Selgitused ja viited korrigeerimisele Taevavärava tee 10, 11, 12, 13 Taevavärava tee lõik L2 ja Sarapuu II kinnistute DP esitatud märkustele

Joonis 1. Väljavõtte planeeringu joonisest

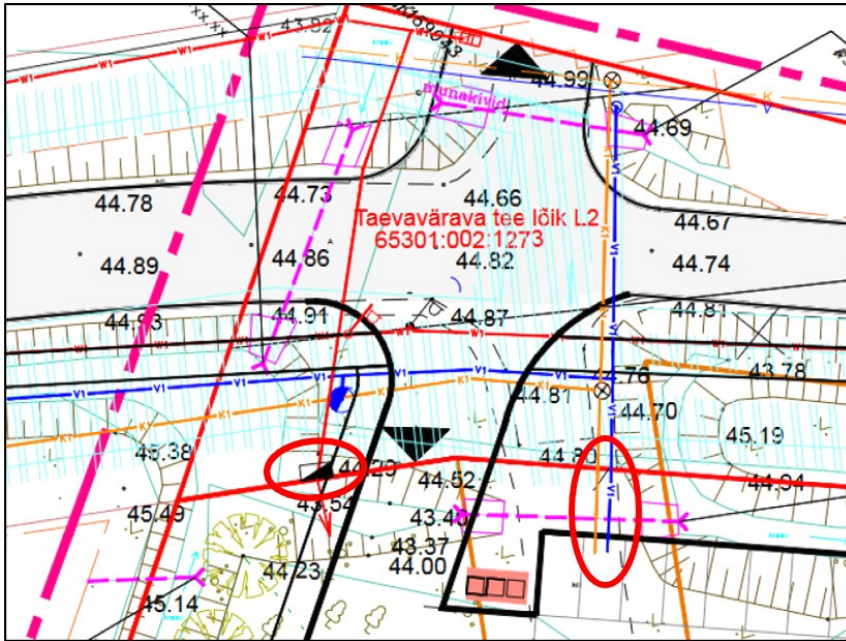
Planeeringu seletuskirja p 5.5 *Elektrivarustus* on öeldud, et *Objekti elektrivarustuseks planeerida kinnistu piirile 0,4 kV liitumiskilp ja jaotuskilp*. Elektrivarustuse osa tuleb täpsustada. Lisada planeeringu joonisel näidatud planeeritud elektrikaabli liitumispunkt koos vastav viitega ja selgitus tingmärkide loetellu (vt *joonis 1*).

Elektrilevi OÜ on kooskõlastanud detailplaneeringu lahenduse 13.05.2024, kooskõlastuse nr. 0035690414. Kooskõlastatud tingimusel: Tööjoonised kooskõlastada täiendavalt.

Täpsem lahendus esitatakse tööprojekti staadiumis.

Joonis 3. Väljavõte planeeringu joonisest

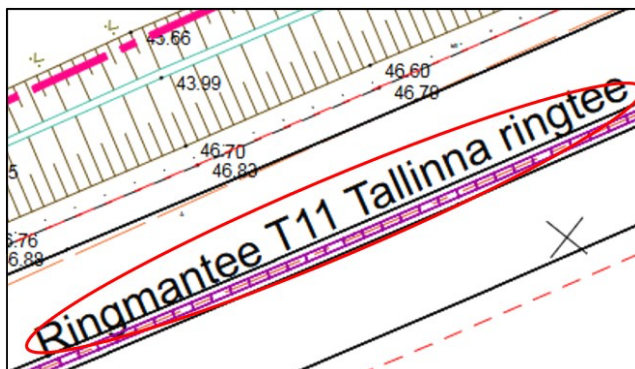
4.2. Korrigeerida planeeringu seletuskirjas kirjeldatud p 3.7 *Kehtivad piirangud* ja joonisel näidatud riigitee numbrit. Kasutades riikliku [teeregistri](#) põhiseid teede numbreid ja nimetusi (vt *joonis 3*).

Korrigeeritud.

Joonis 4. Väljavõte planeeringu joonisest

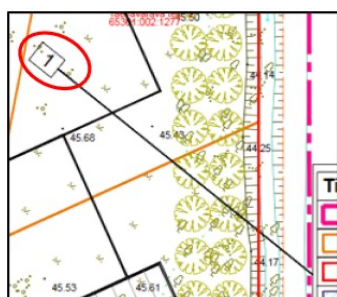
4.3 Planeeringu jooniselt puudub POS 1 tabel (vt *joonis 4*).

Detailplaneeringu tehnovõrkude joonist korrigeeritud. Ehitus õigus kajastatud põhijoonisel.

Joonis 5. Väljavõte planeeringu joonisest

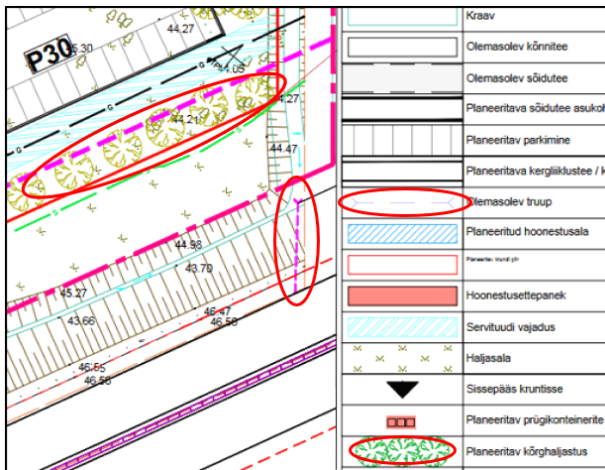
Ühtlustada planeeringu joonisel näidatud ja tingmärkide loetelus selgitatud värvuste vastuolud (nt olemasolev truur planeeritav kõrghaljastus jms; vt *joonis 5*). Planeeringu joonisel näidatud ja tingmärkide loetelus selgitatud info peab olema üheselt mõistetav.

Detailplaneeringu tehnovõrkude joonist korrigeeritud. Värvid ühtlustatud lahendust ei muuda.
